La misma tiene el propósito de solicitar formalmente la evaluación del Estudio de Impacto Ambiental **Categoría II**, Denominado “**NUEVA SEDE COLEGIO SAINT JOSEPH SALESIAN SCHOOL**”, por la Empresa Promotora, **ASOCIACIÓN HIJAS DEL DIVINO SALVADOR**, sociedad común debidamente registrada en Folio No. 21858 del Registro Público de Panamá, cuyo Representante Legal es Leonor Milagros Nuñez Barrera.

El proyecto denominado “**NUEVA SEDE COLEGIO SAINT JOSEPH SALESIAN SCHOOL**” se realizará sobre la Finca No. 144705 con código de ubicación 8723 y en la Finca No. 144567 con código de ubicación 8723, de la Sección de Propiedad situado en el Corregimiento de Ernesto Córdoba Campos, Distrito de Panamá y Provincia de Panamá.

RESPUESTA A NOTA ACLARATORIA  
DEIA-DEEIA-AC-0036-1903-2019

# 1. PLANO CON UBICACIÓN DE INFRAESTRUCTURAS

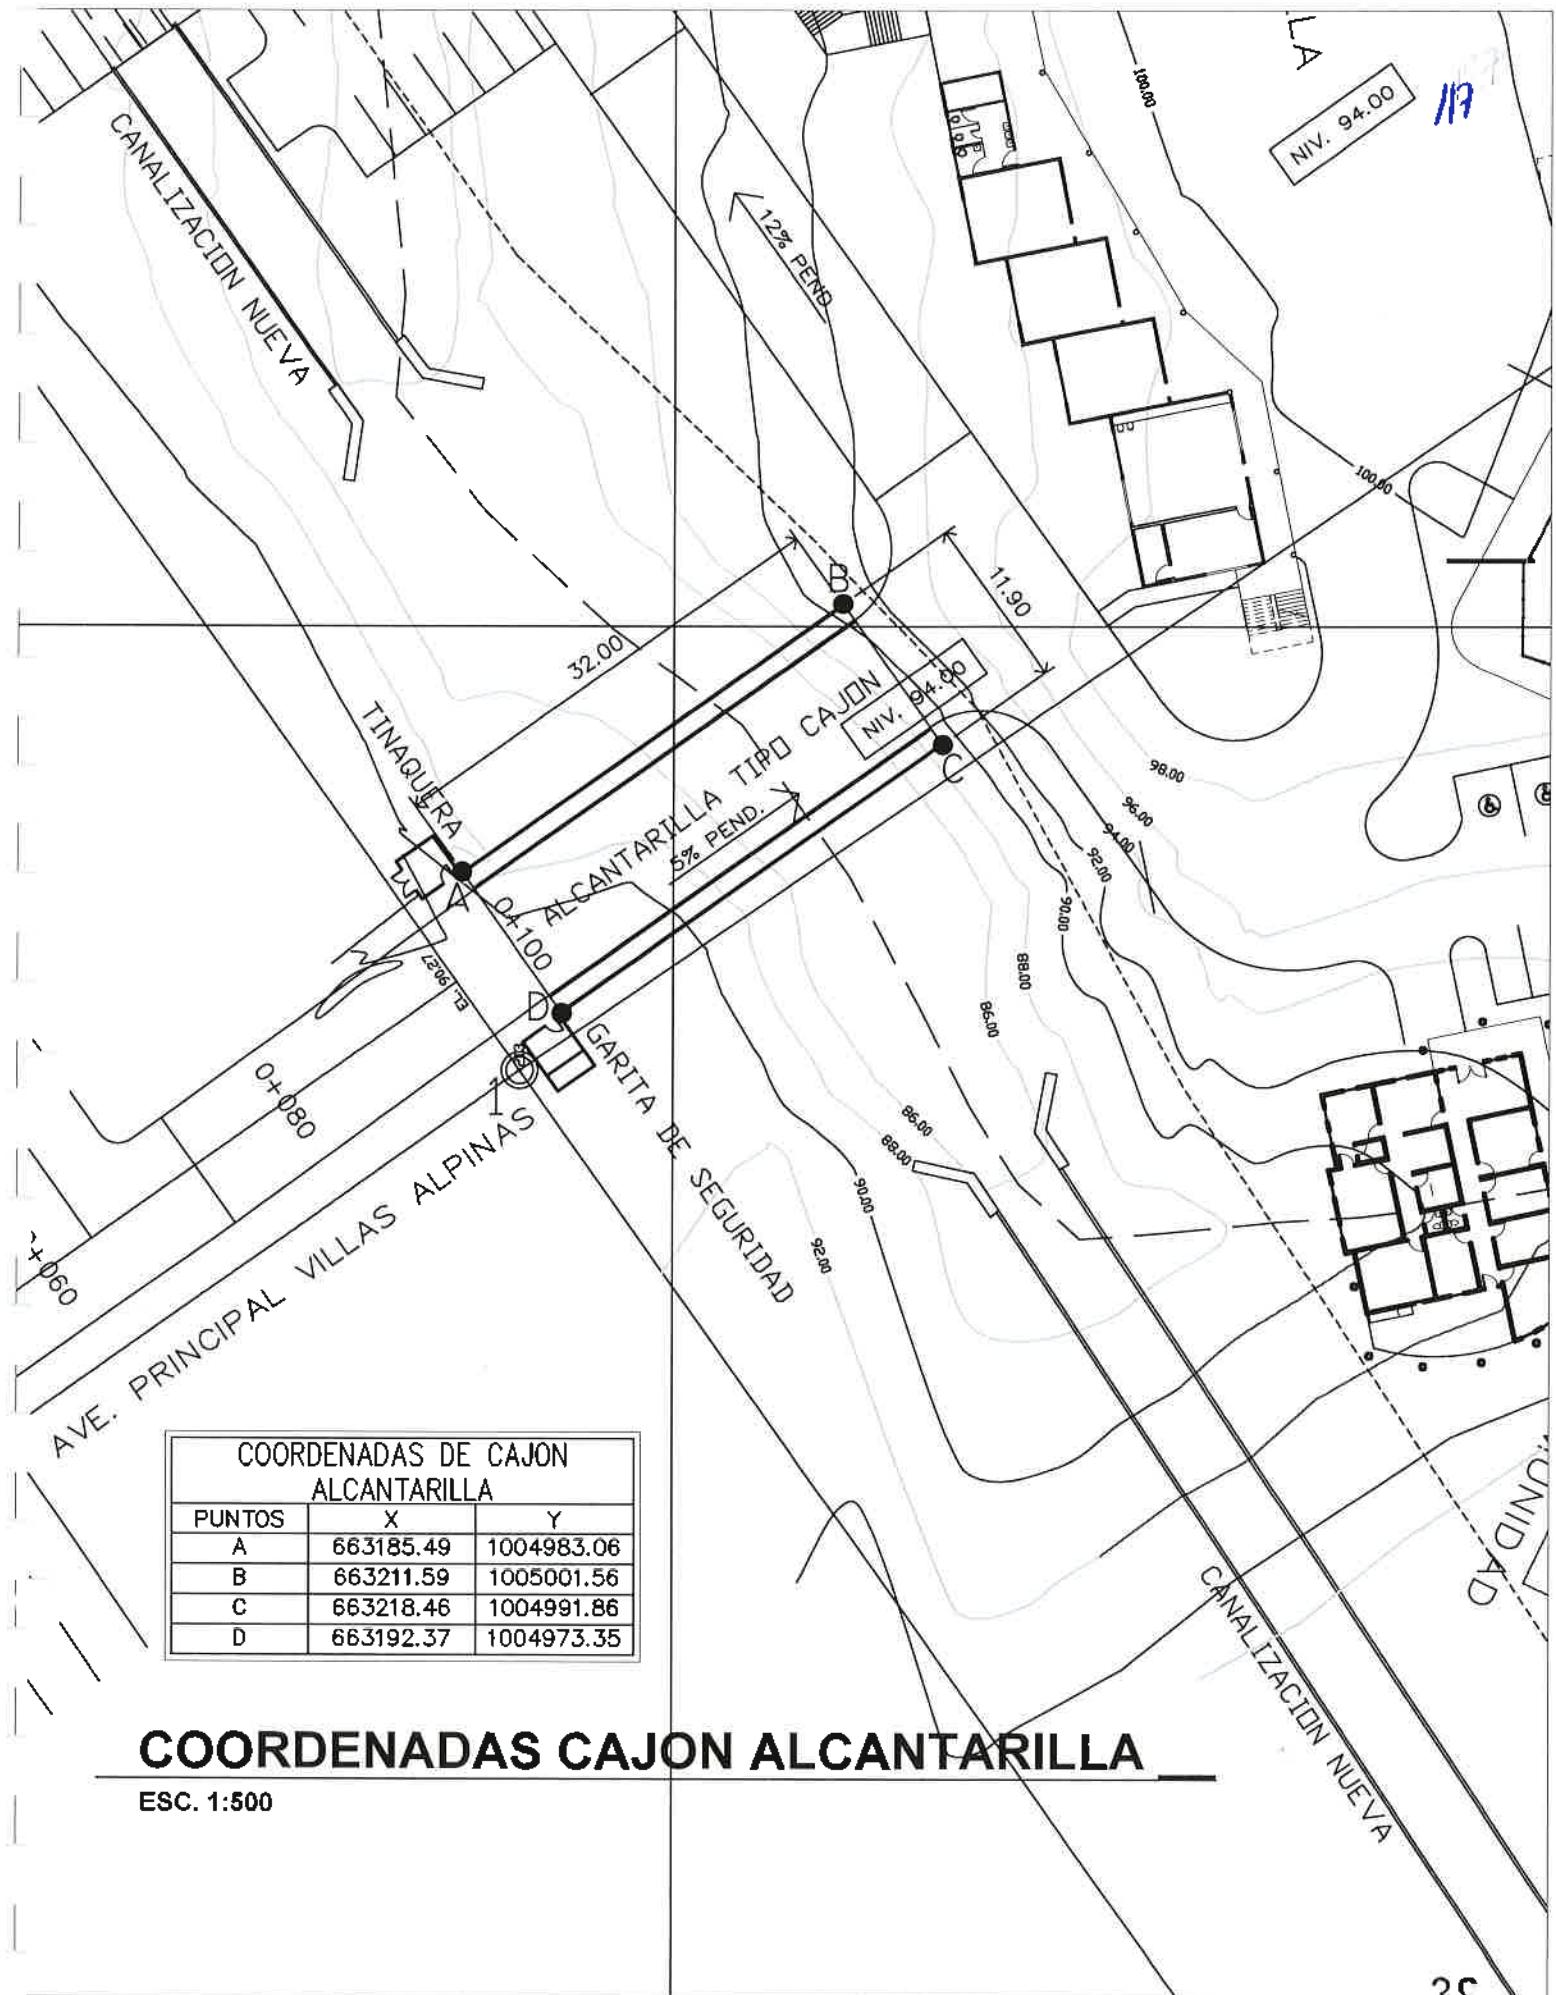
**RESPUESTA:**

El tanque de reserva de agua será vertical de concreto reforzado, con una capacidad de 40,000 galones, 8.40 metros de diámetro y 3.30 metros de alto, el mismo será ubicado dentro del polígono donde se desarrollará el proyecto en las coordenadas (Ver anexo No.1 Plano con ubicación de infraestructuras):

Ubicación de las obras en cauces (entubamiento de la Quebrada Sin Nombre y Cajón).

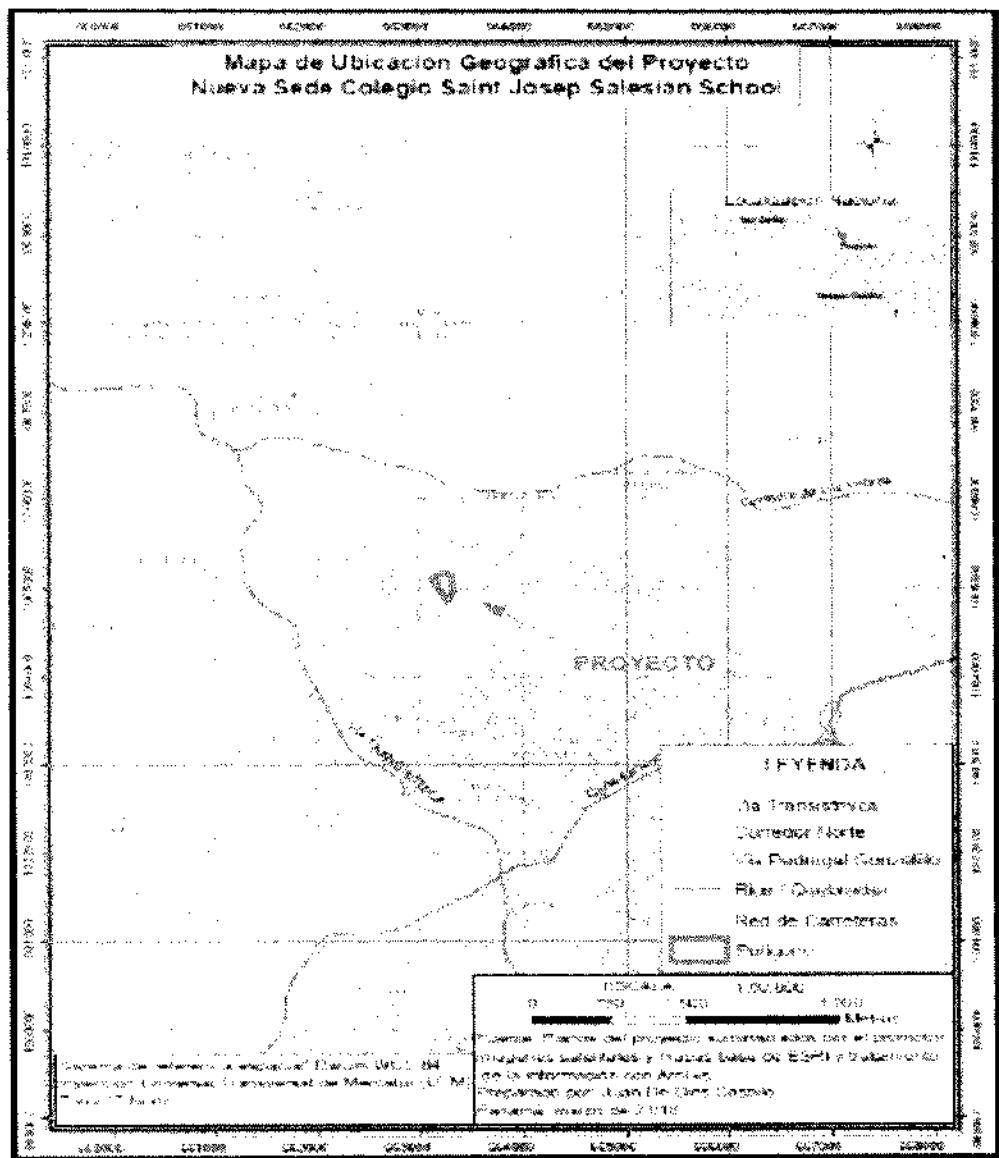
Fig. 2. Vista del cauce de la quebrada sin nombre en diferentes tramos.
